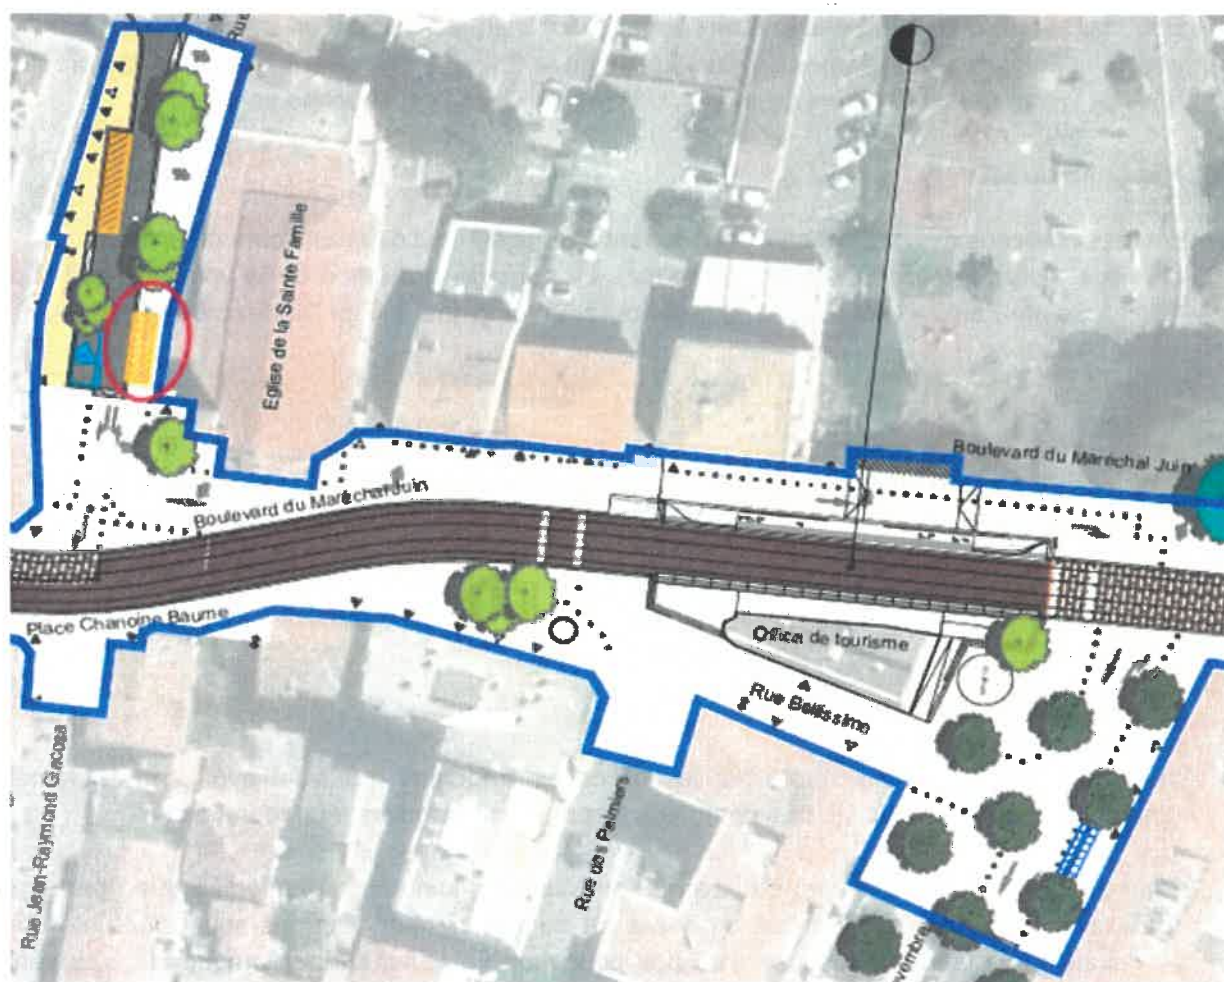
C230 Sur le Boulevard Maréchal Juin, au n°1, comment se fera l'accès au parking de l'Église Sainte Famille, située à droite du parvis, ainsi que le stationnement des véhicules et corbillards pour les funérailles qui y sont célébrées ?

@702 Demande les emplacements prévus pour les corbillards et les autres cérémonies devant l'escalier. Mort des commerces.

Depuis la rue de l'Église, qui sera mise en sens unique Est-Ouest, les accès de l'ensemble des adresses entre l'église et le futur écoquartier de la Villette seront desservies via une contre-allée telle que présentée dans la planche 4 de l'annexe à la pièce C.

Une place dédiée et réservée est prévue au nord de l'église pour le corbillard ou convoi funéraire. Il n'existe plus de stationnement en voirie ensuite, hormis sur les voies adjacentes ne faisant pas l'objet de l'aménagement du projet de la ligne 4.

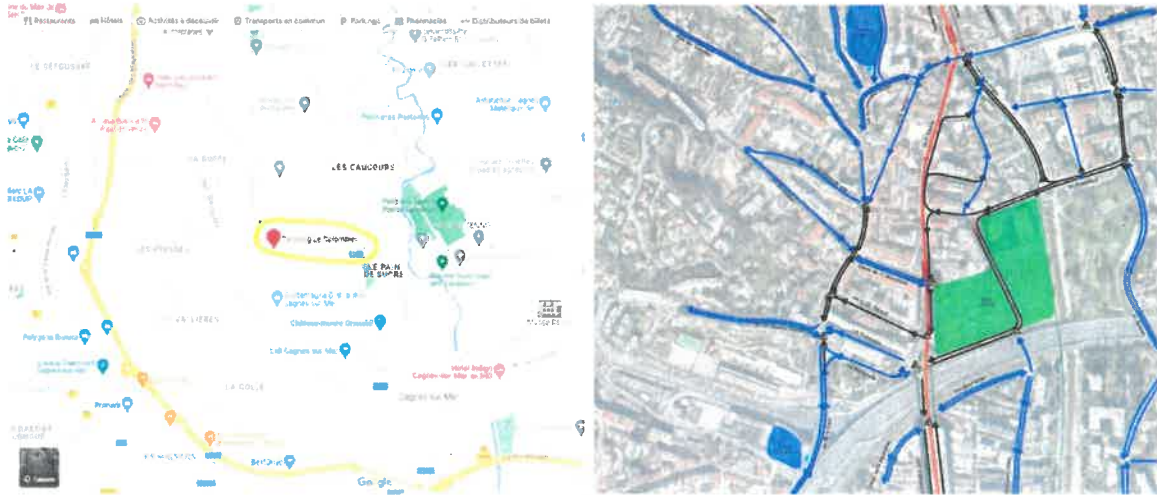
@580 Comment les touristes pourront avoir accès à mon camping s'ils ne peuvent emprunter le Boulevard Maréchal Juin ? Maintien indispensable d'une voie de circulation pour automobiles.

Le camping le Colombier est situé au Nord-Est du centre de Cagnes-sur-Mer et bien au-delà des aménagements de la nouvelle trame circulatoire (cf. carte ci-après).

La nouvelle trame circulatoire n'a donc que très peu d'impact sur les accès au camping.

Bien que des voies de circulation soient maintenues sur le boulevard Maréchal Juin pour les accès riverains et livraisons des commerces, les accès au camping le Colombier se feront principalement en venant de l'Est à partir de la M36, avenue de Verdun.

La nouvelle trame circulatoire prévoit la mise en double sens de l'avenue de la Gare, et c'est bien cet itinéraire qui sera pris par les clients se rendant au camping, l'avenue de la Gare étant en bien meilleure connexion avec l'autoroute A8 que le boulevard Maréchal Juin.

Coupe Maréchal Juin avec suppression des palmiers et aménagement urbain avec affectation voiture, cycle et piéton séparée

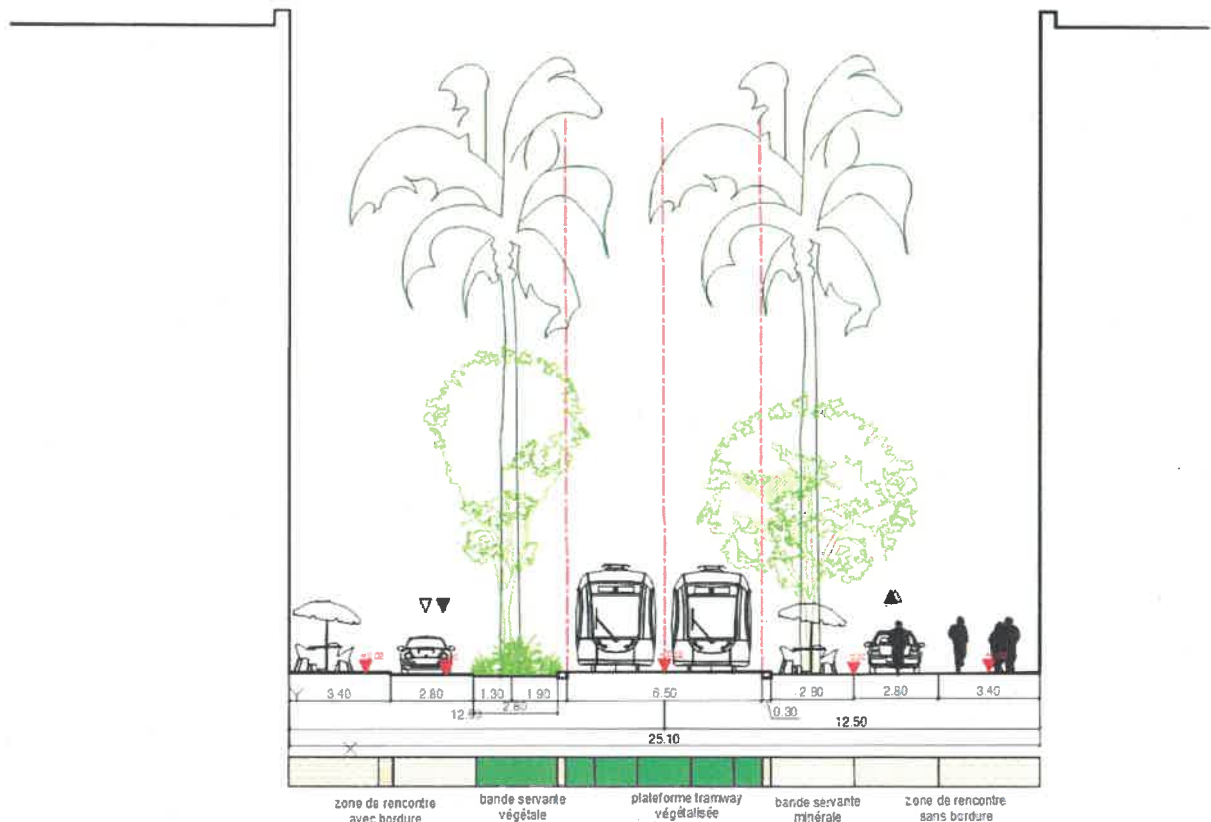
Pourquoi ne pas modifier le tracé du tram afin de faire du boulevard Marechal Juin une véritable artère piétonne commerçante dont l'accès aux automobiles sera limité aux riverains, ambulances, livraisons et pompiers ?

Cette largeur de 2 mètres est insuffisante au regard de la fréquentation piétonne du boulevard Maréchal Juin qui est d'abord une rue commerçante. Par ailleurs, les étals et terrasses de café ne pourraient plus se développer. Les accès aux pas de porte seraient alors plus contraints.

Cette option d'aménagement justifie davantage une limitation de vitesse à 30 km/h moins favorable à l'activité d'une rue commerçante.
